## Observações após visita à obra de Conclusão do Bloco Q

Durante visita realizada hoje à obra do Bloco Q, observamos as seguintes questões que devem ser sanadas na obra:

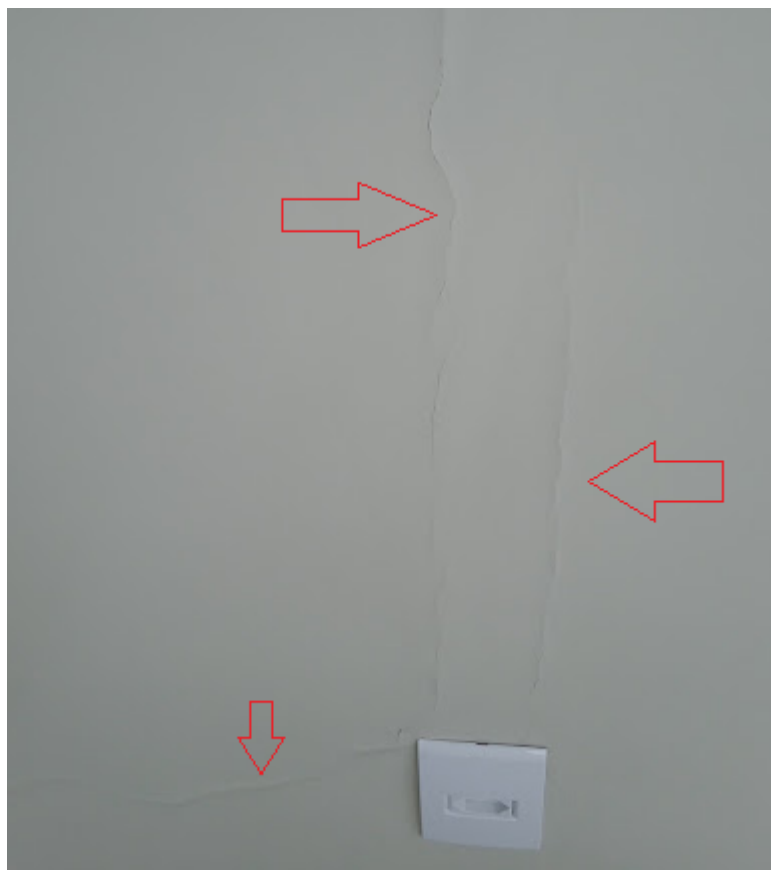
- Há manchas na pintura esmalte das paredes das salas, principalmente na sala do 4º pavimento.
- Há manchas de dejetos de passarinho em algumas áreas de pintura.
- Diversas janelas precisam ser reguladas, pois estão muito duras para abrir.
- Algumas pinturas das portas de madeira estão manchadas ou arranhadas.
- Algumas portas precisam ser reguladas, pois estão demandando um "puxão" para fechar perfeitamente (aparentemente escariar um pouco o batente nas aberturas da contra testa da fechadura resolverá).
- Foram observadas no corredor do 4º pavimento trincas em locais onde aparentemente passam tubulações elétricas:

Figura 108 – Bacia com caixa acoplada barras de apoio ao fundo e a 90° na parede lateral – Exemplo C (continua)

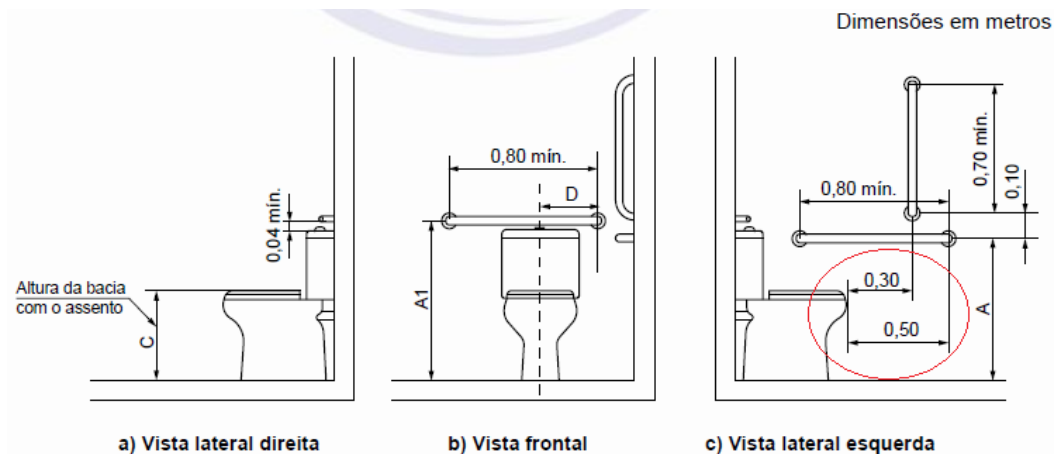
- As barras de apoio próximas à bacia sanitária estão com a altura correta, mas não estão respeitando as distâncias da bacia previstas na NBR 9050. Analisando a norma, não identifiquei uma margem de erro

aceitável e por isso, solicito a correção, conforme a norma:

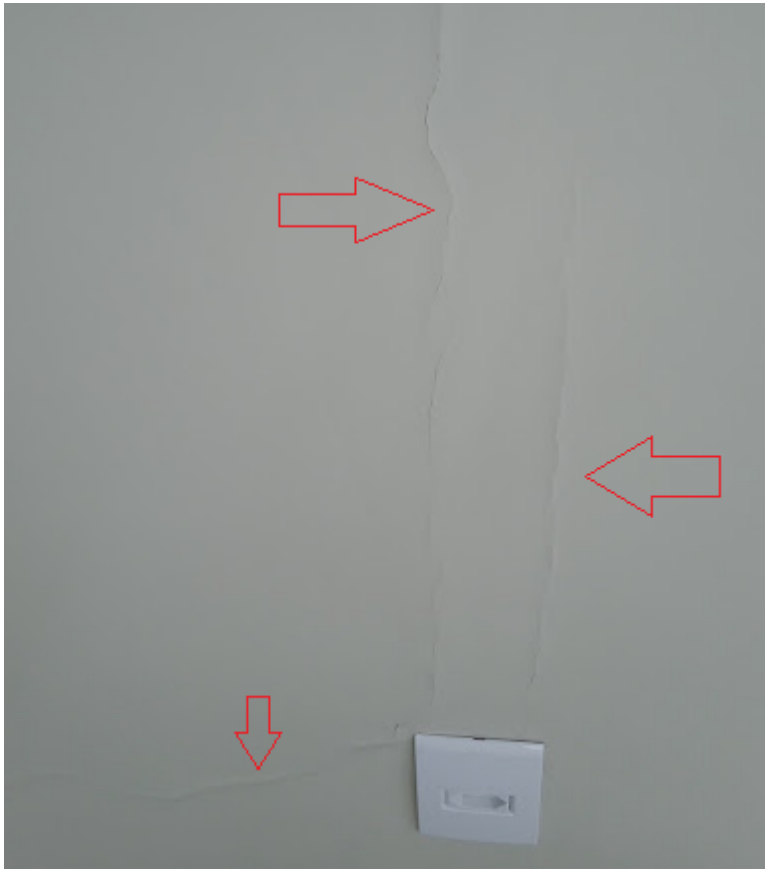
- Algumas pinturas das portas de madeira estão manchadas ou arranhadas.

\* Será providenciado repintura das portas

Figura 108 – Bacia com caixa acoplada barras de apoio ao fundo e a 90° na parede lateral – Exemplo C (continua)

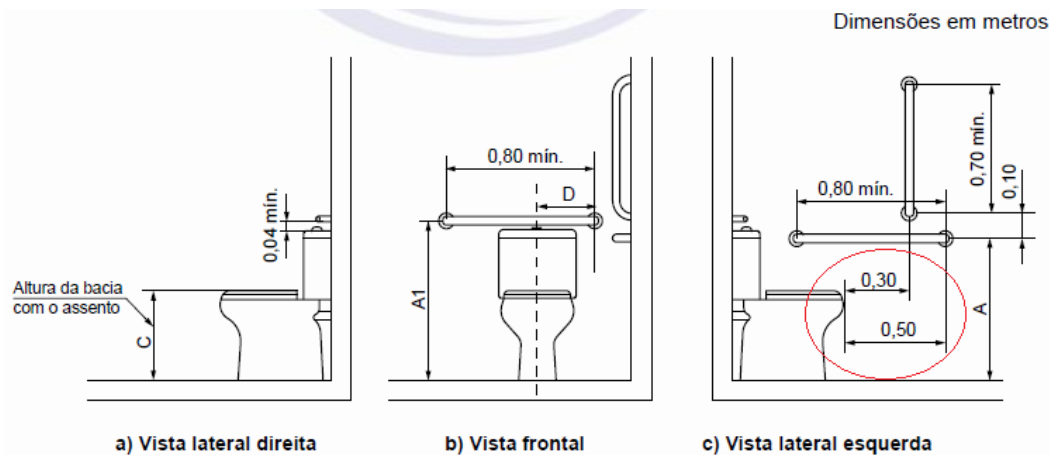
- As barras de apoio próximas à bacia sanitária estão com a altura correta, mas não estão respeitando as distâncias da bacia previstas na NBR 9050. Analisando a norma, não identifiquei uma margem de erro aceitável e por isso, solicito a correção, conforme a norma:

\* Conforme conversado será revisto in loco com a fiscalização no dia 04/01/24.
